CENTRE DE TRI DE COLIS DE FOURNÈS

**COMPLEMENTS AU DOSSIER D'AUTORISATION
ENVIRONNEMENTALE UNIQUE AU TITRE
DES ARTICLES R 181-13, 14, 15 ET D 181-
15-1 A 9 DU CODE DE L'ENVIRONNEMENT**

REFERENCES : 30-2018-00362

DECEMBRE 2018

Plan des réseaux EU, AEP et BRL projetés

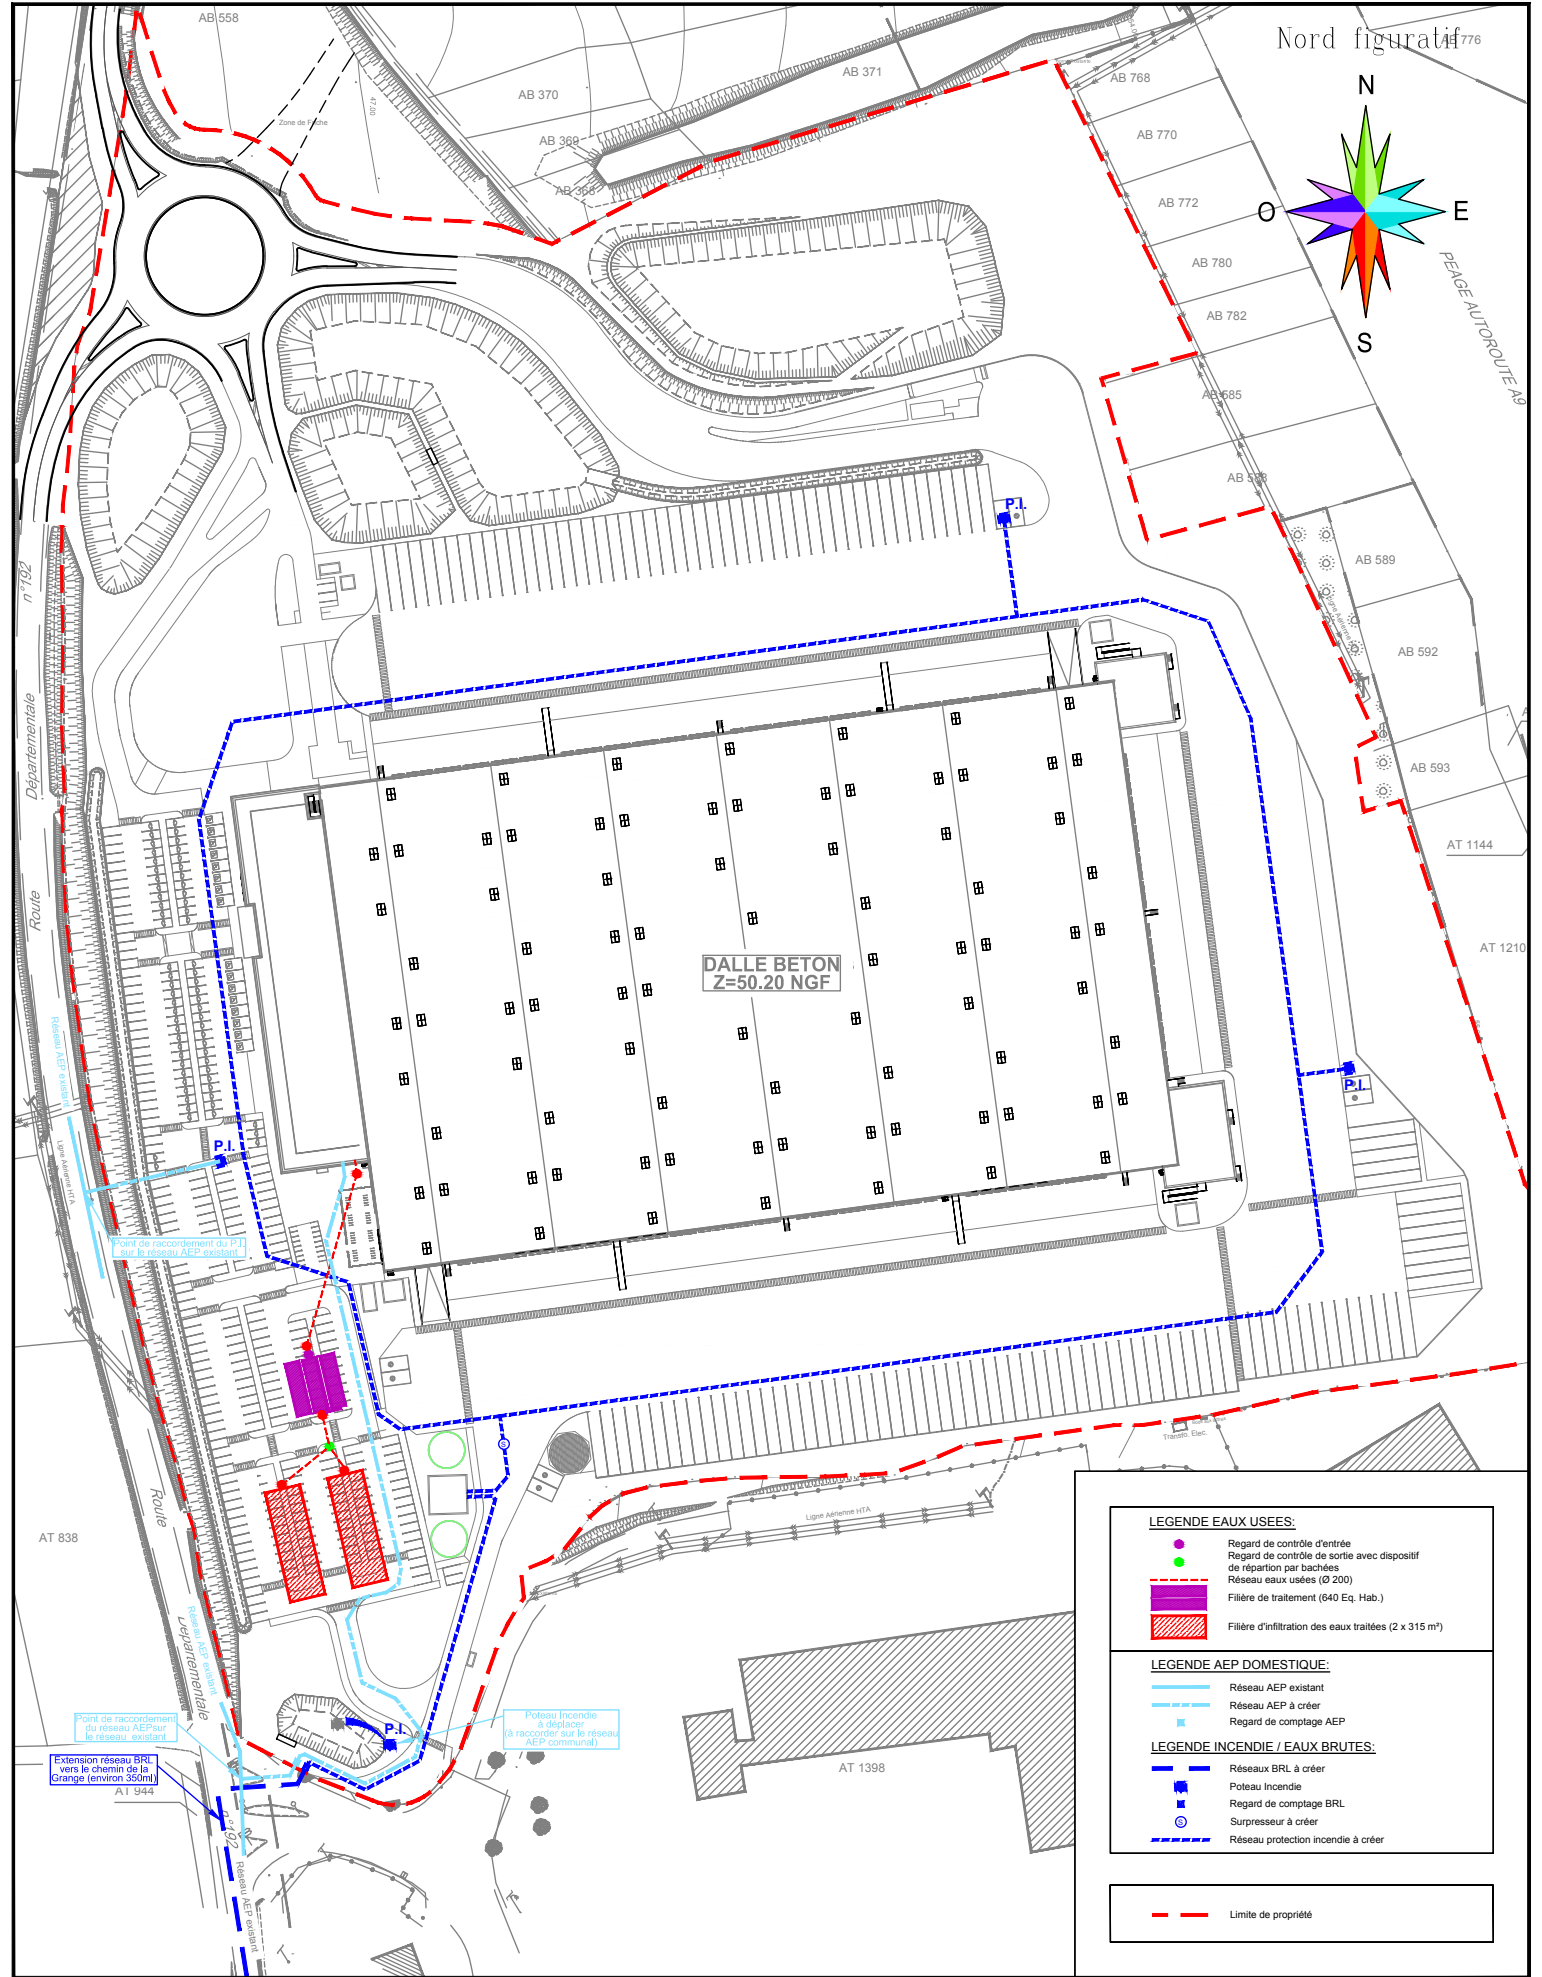
3. Proposer un dimensionnement de la STEP cohérent avec les hypothèses émises à 640 EH mini.

Afin d'assurer un bon fonctionnement de la filière et compte tenue de la nature argileuse des sols, la surface d'infiltration a été estimée à au moins 630 m².

Afin d'assurer un meilleur fonctionnement de la filière d'infiltration, il est prévu 2 filières distinctes avec une alimentation par bâchées régulières.

Le volume des bâchées de la pompe devra être compris entre 1250 et 1900 litres.

Le réseau d'eaux usées projeté sur l'opération est présenté sur le plan en page suivante.

CONSTRUCTION D'UN CENTRE DE TRI
7.6.4 - OUVRAGES DU BASSIN n°2

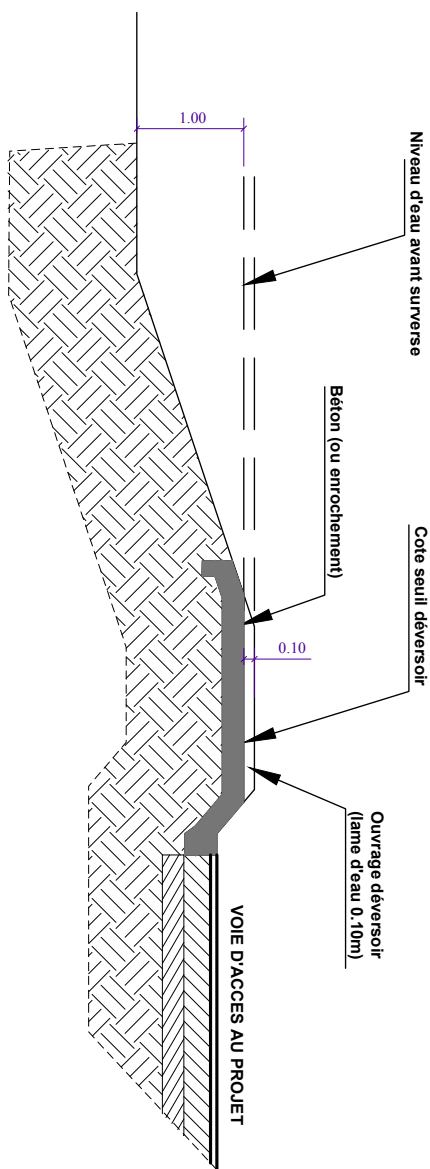
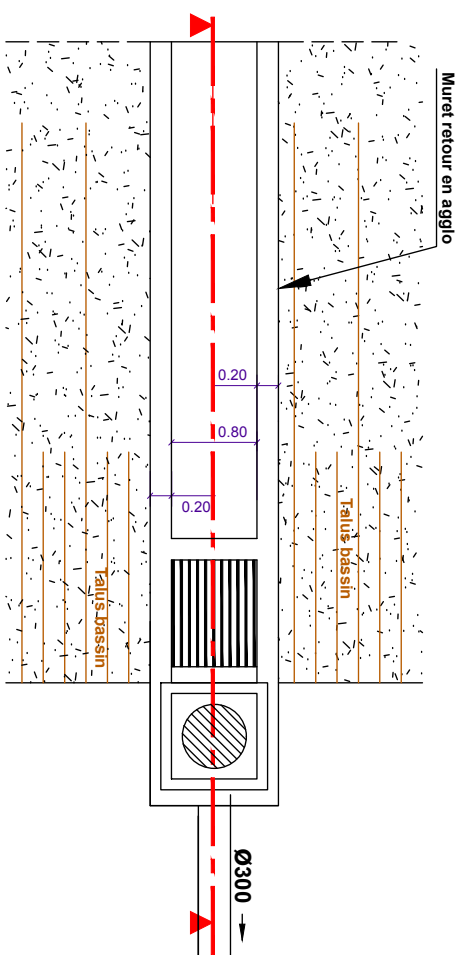
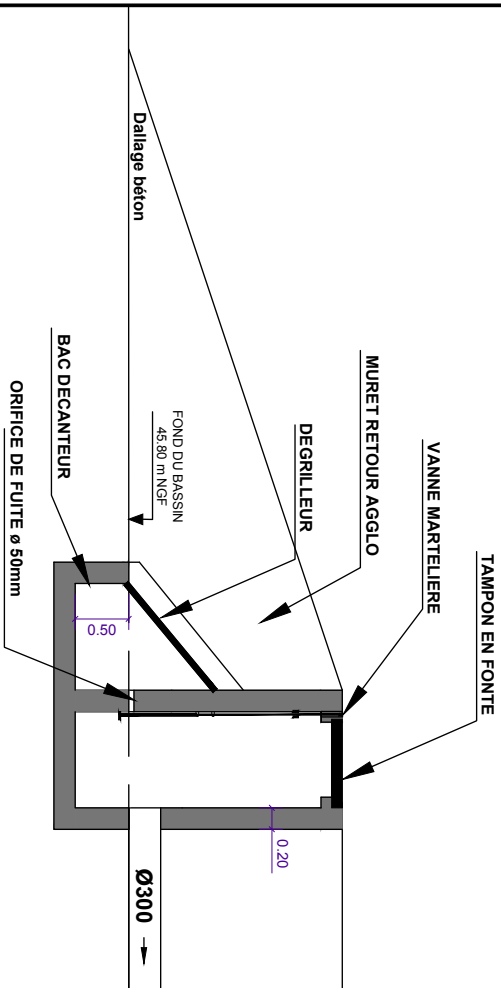
8. Proposer des bassins sans double ajutage intermédiaire :

- **S'ils répondent à l'objectif de non aggravation des inondations les conserver sans double ajutage ;**
- **S'ils ne répondent pas à l'objectif de non aggravation des inondations revenir à la solution double ajutage avec cette justification**

En revanche, pour le bassin de rétention 2, un deuxième ajutage n'est pas nécessaire car les débits en état projet sont inférieurs à ceux de l'état actuel quelle que soit l'occurrence de pluie considérée.

Pour ce bassin, le temps de vidange reste bien inférieur à 48 h : temps de vidange estimé à 19,5h.

L'ouvrage de fuite du bassin 2 est également mis à jour sur le schéma en page suivante (CF Fig.7.6.4 du dossier).
